**Forum mondial de l'harmonisation
des Règlements concernant les véhicules****187^e session**

**Examen et mise aux voix par l'AC.3 des projets de RTM ONU
ou des projets d'amendements à des RTM ONU existants,
s'il y a lieu : Proposition d'amendements à un RTM ONU****Proposition de rapport technique sur l'élaboration de
l'amendement 5 au RTM ONU n° 2 (méthode de mesure
applicable aux véhicules à deux ou trois roues équipés
d'un moteur à allumage commandé ou d'un moteur
à allumage par compression en ce qui concerne
les émissions de gaz polluants, les émissions de CO₂
et la consommation de carburant)****Communication du Groupe de travail de la pollution et de l'énergie***

Rapport technique sur l'élaboration de l'amendement 5 au RTM ONU n° 2 (méthode de mesure applicable aux véhicules à deux ou trois roues équipés d'un moteur à allumage commandé ou d'un moteur à allumage par compression en ce qui concerne les émissions de gaz polluants, les émissions de CO₂ et la consommation de carburant)

Figure A1/7

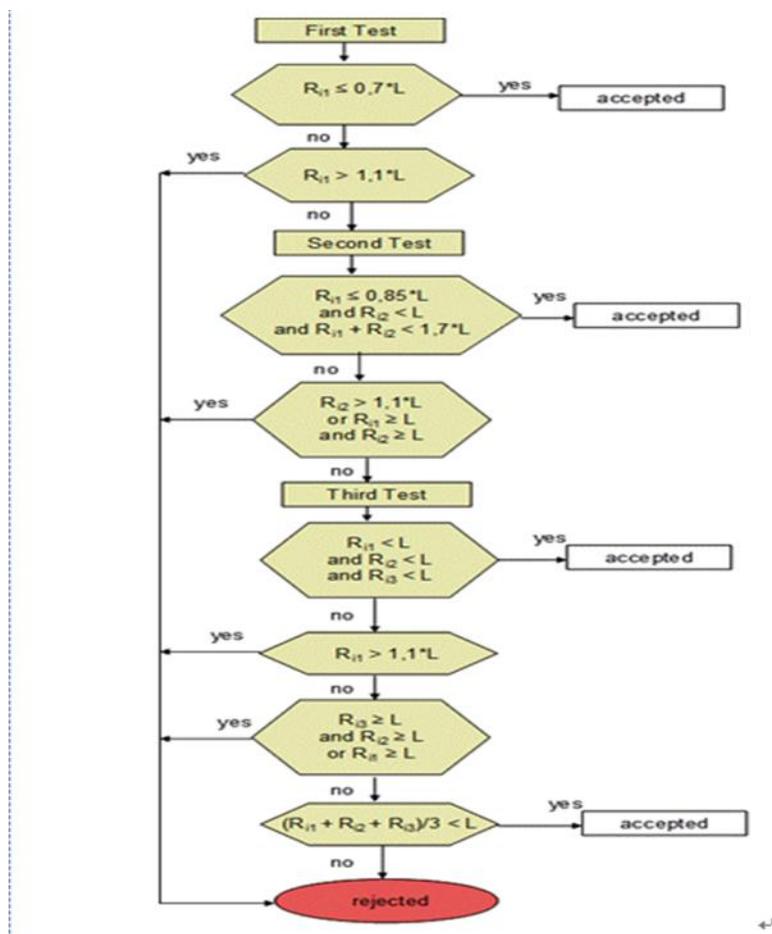
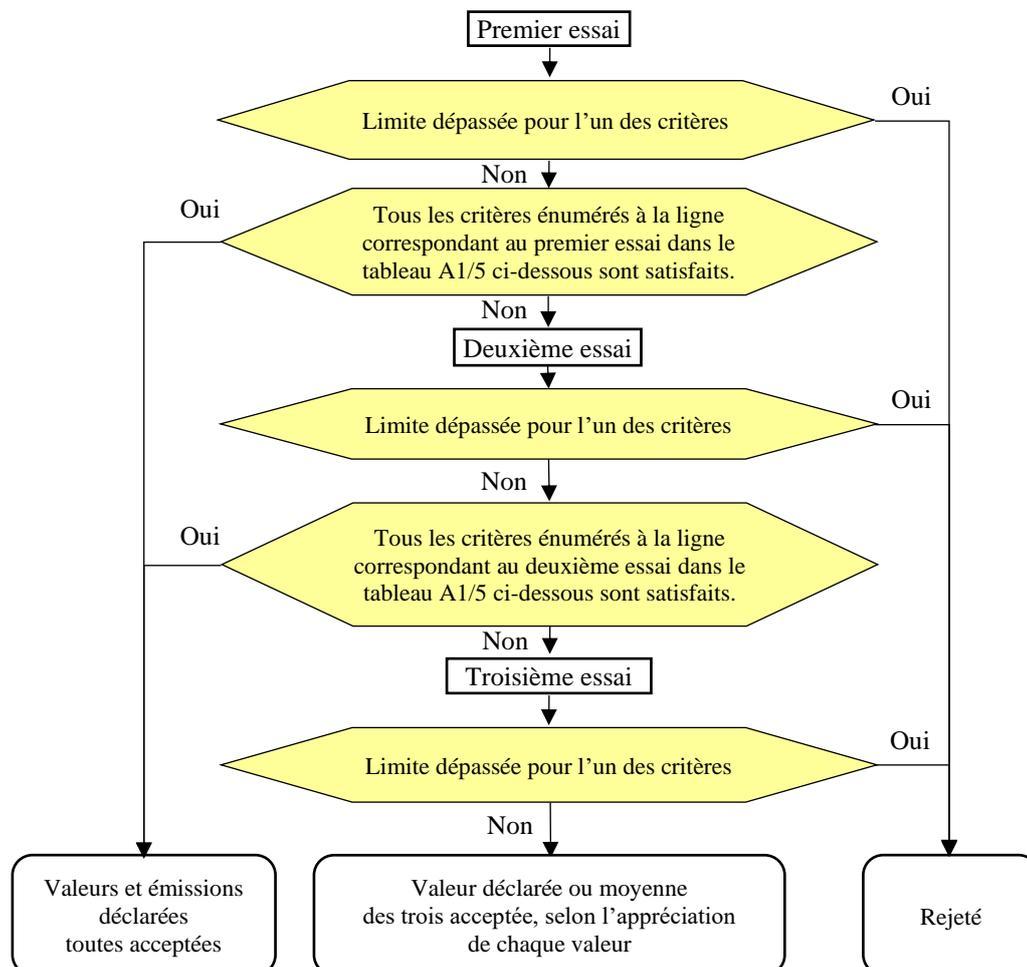
30. Dans le document EPPR-43-05 (mars 2021), l'IMMA a proposé que le diagramme présenté dans la figure A1/7 de l'amendement 4 soit remplacé par le diagramme de la figure A6/1 du RTM ONU n° 15 sur la WLTP (ECE/TRANS/WP29/2020/127), pour harmonisation avec la WLTP.

31. La principale différence avec le diagramme précédent est la correction apportée à la référence : « tableau A1/5 » au lieu de « tableau A6/2 ».

L'Inde (M. Kumbhar) a fait observer que « valeur déclarée ou moyenne des trois » faisait référence aux émissions de CO₂ et de polluants dans le RTM ONU n° 15, mais que cette interprétation n'était pas applicable au RTM ONU n° 2, dans lequel le CO₂ n'est pas concerné.

À la quarante-septième réunion du groupe de travail informel EPPR (juillet 2021), le secrétariat de ce groupe de travail a invité ses membres à donner un avis sur le diagramme présenté à la figure A1/7 du document EPPR-46-06, notamment sur la nécessité de prévoir un troisième essai pour les émissions de polluants.

À la quarante-sixième réunion du groupe de travail informel EPPR, la Chine avait demandé si le troisième essai était nécessaire pour les émissions de polluants.

La Chine a rappelé qu'elle avait demandé, à la quarante-sixième réunion du groupe de travail informel EPPR, que l'on vérifie si le troisième essai était nécessaire pour les émissions de polluants.

L'IMMA s'est engagée à revoir le diagramme en tenant compte de cette observation.

La présidence a indiqué qu'elle était favorable au maintien du diagramme tel que proposé dans le document EPPR-46-06.

Le Japon, après avoir évalué le diagramme correspondant dans la procédure WLTP, a confirmé qu'il était favorable au maintien de ce diagramme sans modification.

En l'absence de contre-proposition, le diagramme figurant à la figure A1/7 du document EPPR-46-06 n'a pas été modifié, étant entendu que, dans le RTM ONU n° 2, le troisième essai ne s'applique qu'aux émissions de polluants.
